立教大学研究用原子炉の廃止措置計画の変更認可申請の補正方針

立教大学研究用原子炉廃止措置計画変更の補正方針 (補正部分を下線, 囲み線又は  で示す。)

表7 廃止措置全体工程

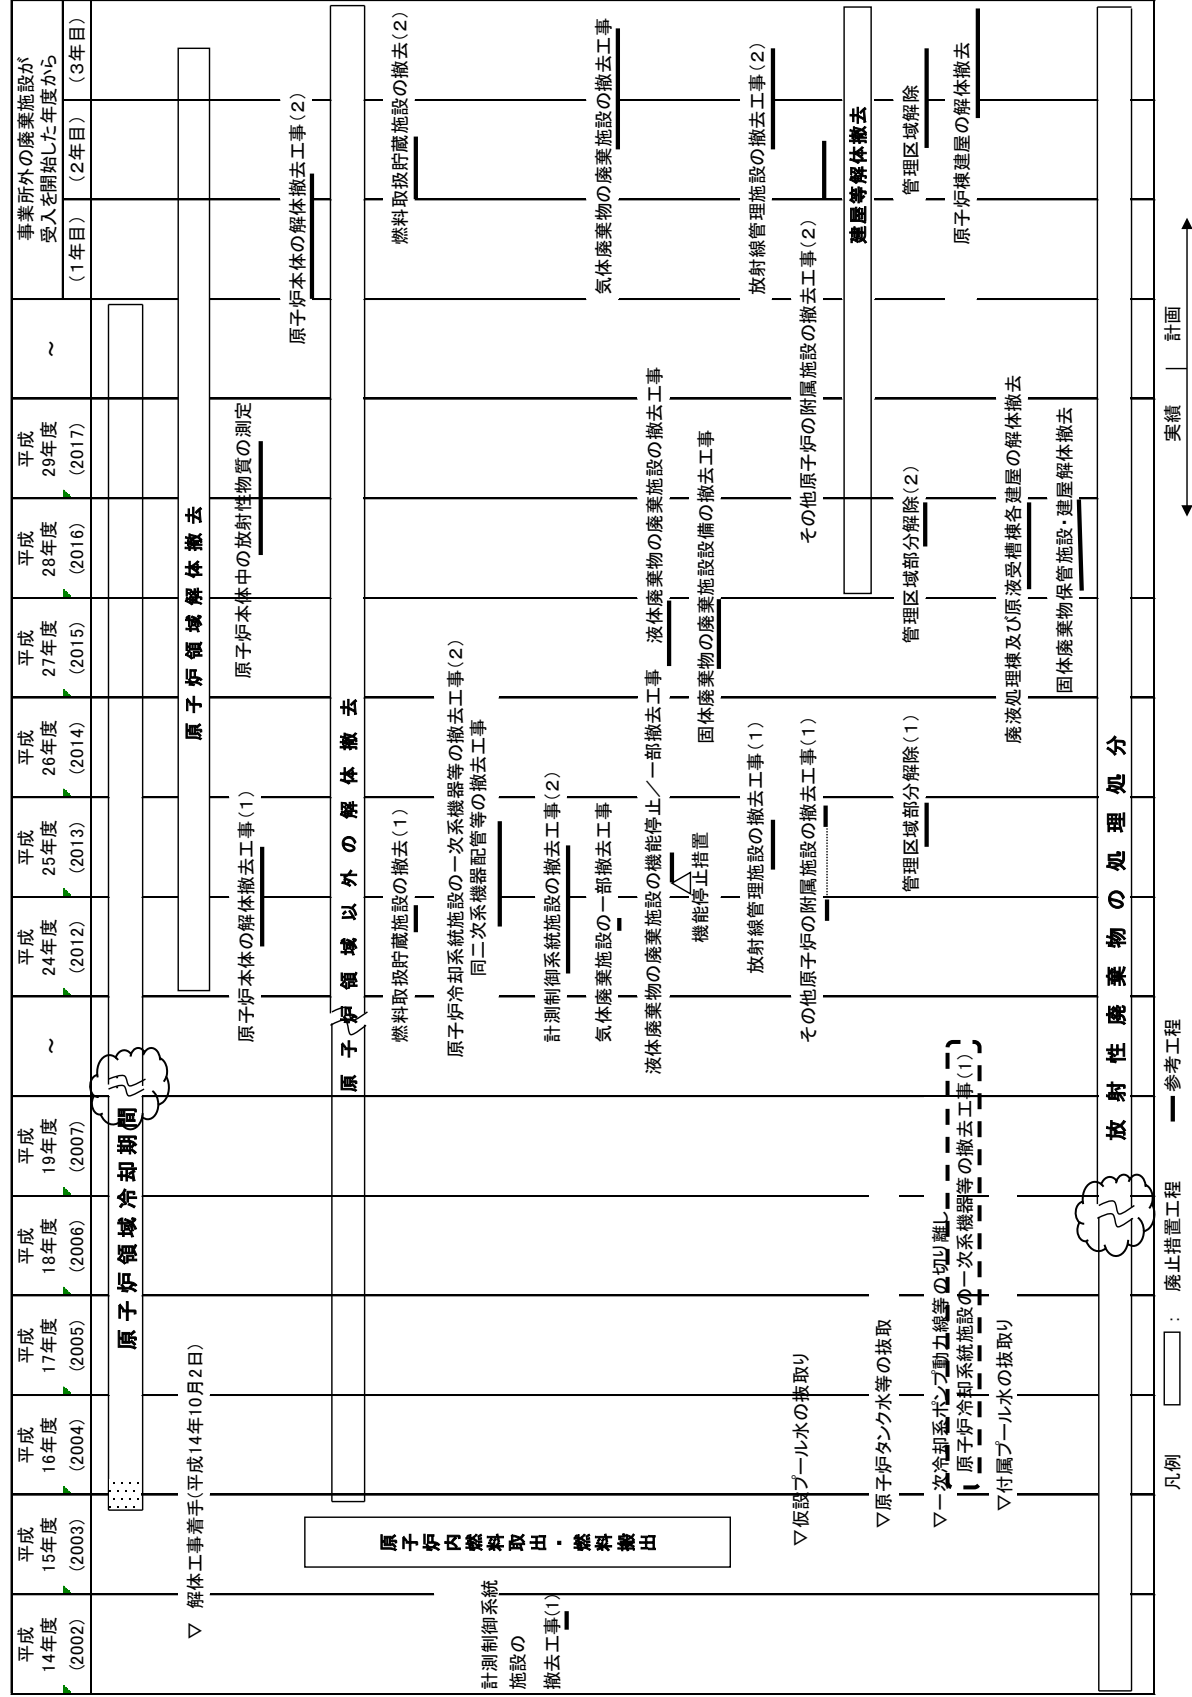
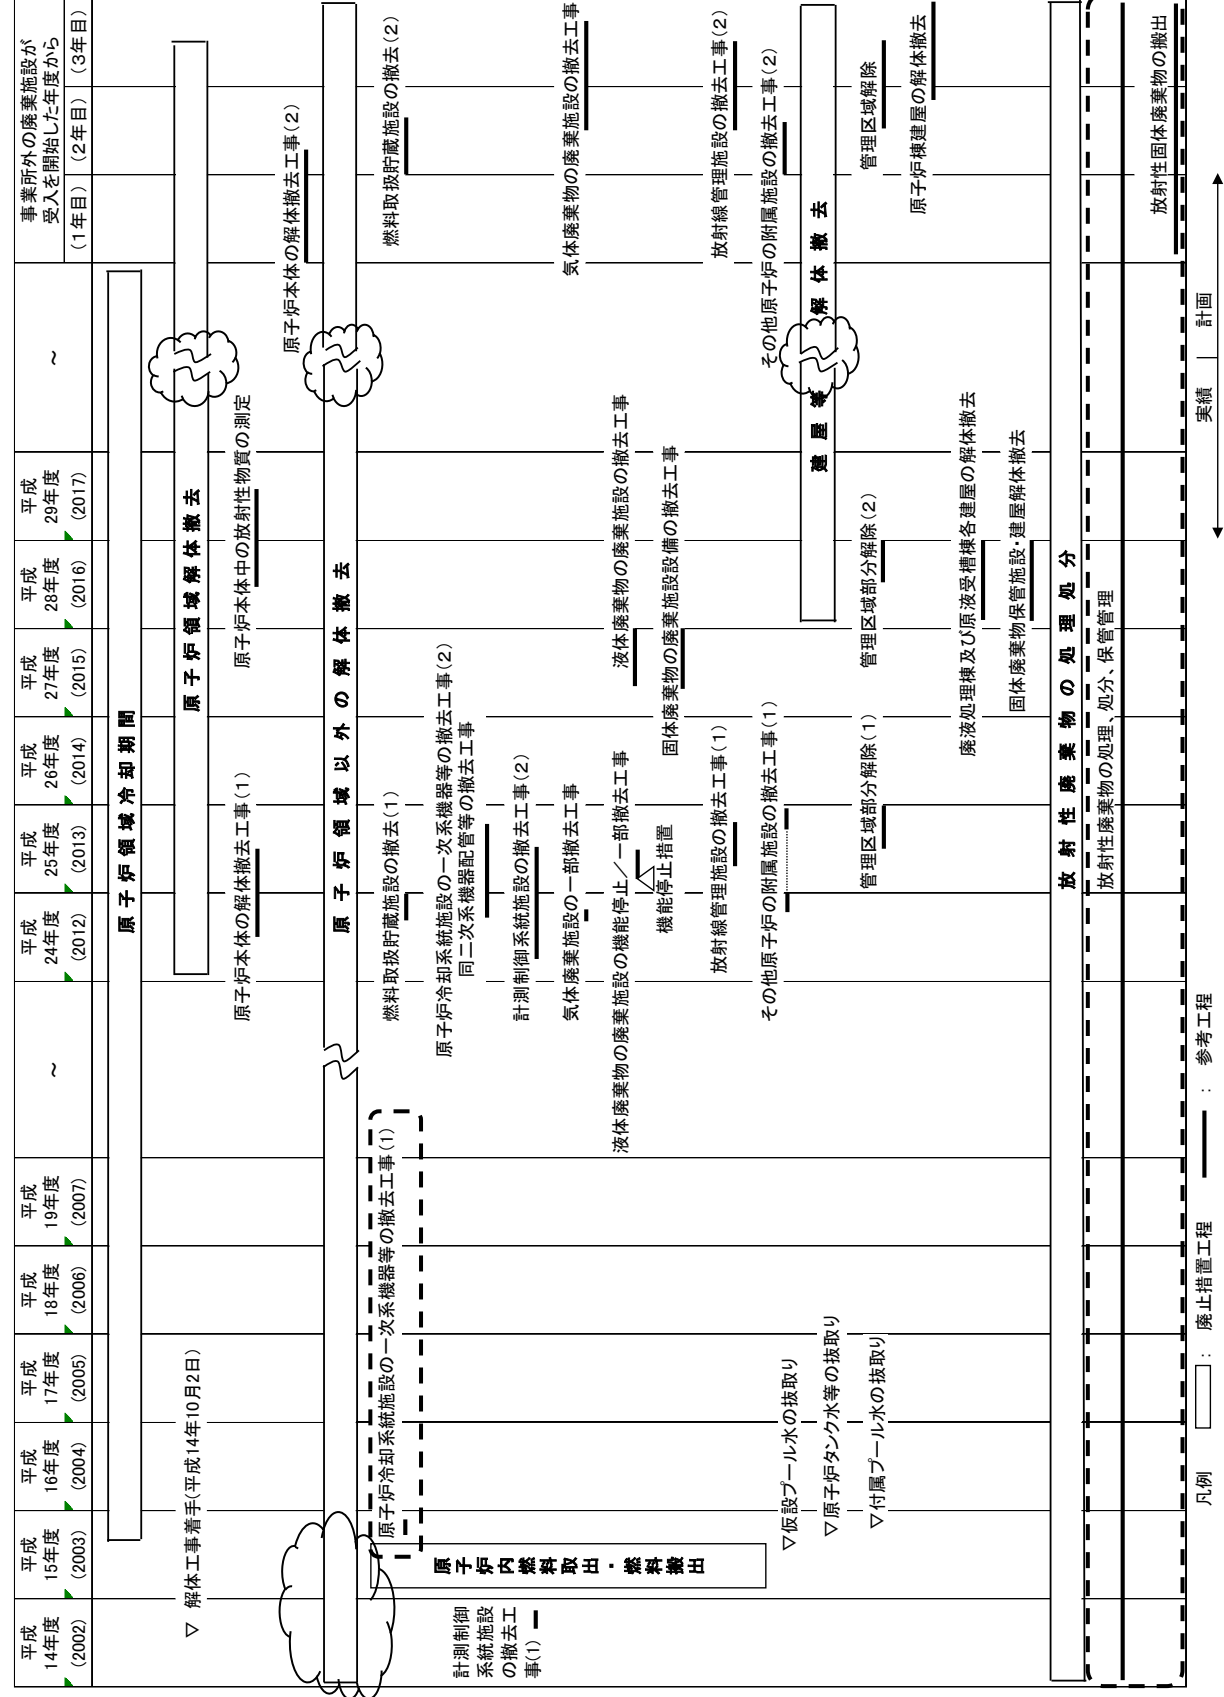
廃止措置における安全を確保するため、原子炉施設外への放射性物質の放出抑制、放射性廃棄物の処理
